Objet : Élaboration du Plan Local d'Urbanisme Intercommunal (PLUi) de Touraine-Est Vallées : avis des services de l'État sur le projet de PLUi arrêté

Élaboration du Plan Local d'Urbanisme Intercommunal (PLUi) de Touraine-Est Vallées

Avis détaillé des Services de l'État sur le projet arrêté

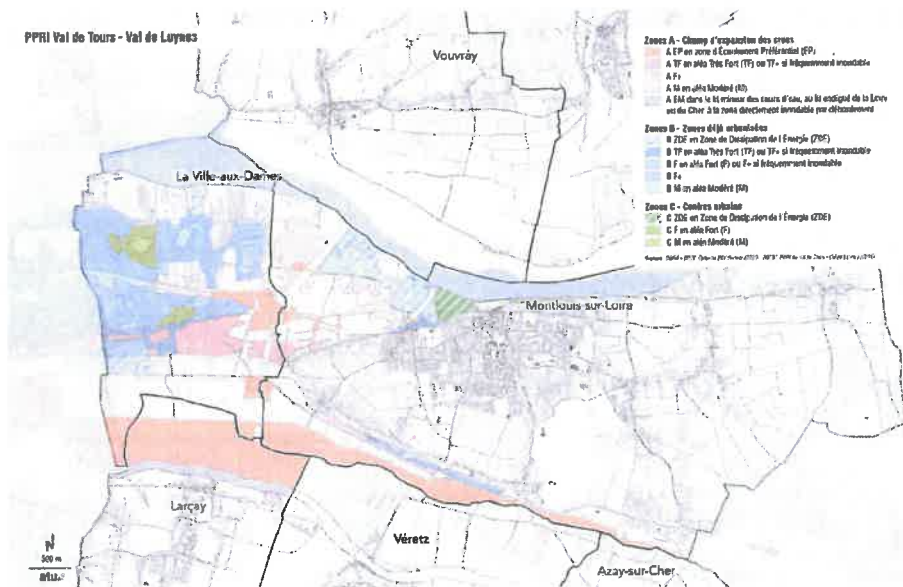
La liste des servitudes d'utilité publique doit être actualisée.

Azay-sur-Cher (p. 7)	PPRI Val du Cher	Approbation du 16/02/2009 modifié le 13/01/2025
Véretz (p. 42)	PPRI Val du Cher	Approbation du 16/02/2009 modifié le 13/01/2025
Vernou-sur-Brenne (p. 47)	PPRI Val de Tours - Val de Luynes	Approbation du 18/07/2016

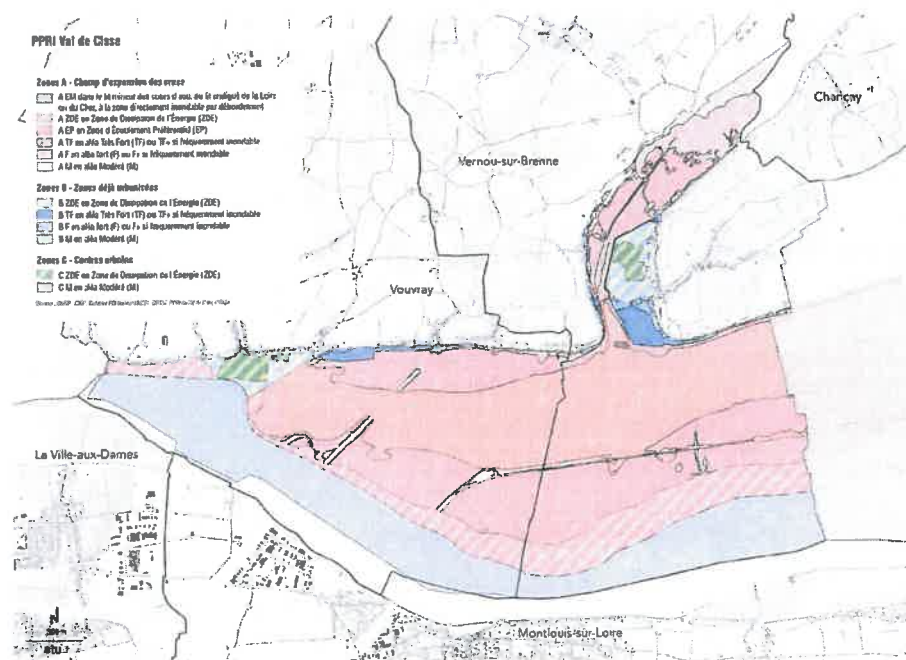
Sur le PPRI VAL DE TOURS - VAL DE LUYNES (p. 19), la zone ZDE n'y figure pas (cf. cartographie ci-dessous).
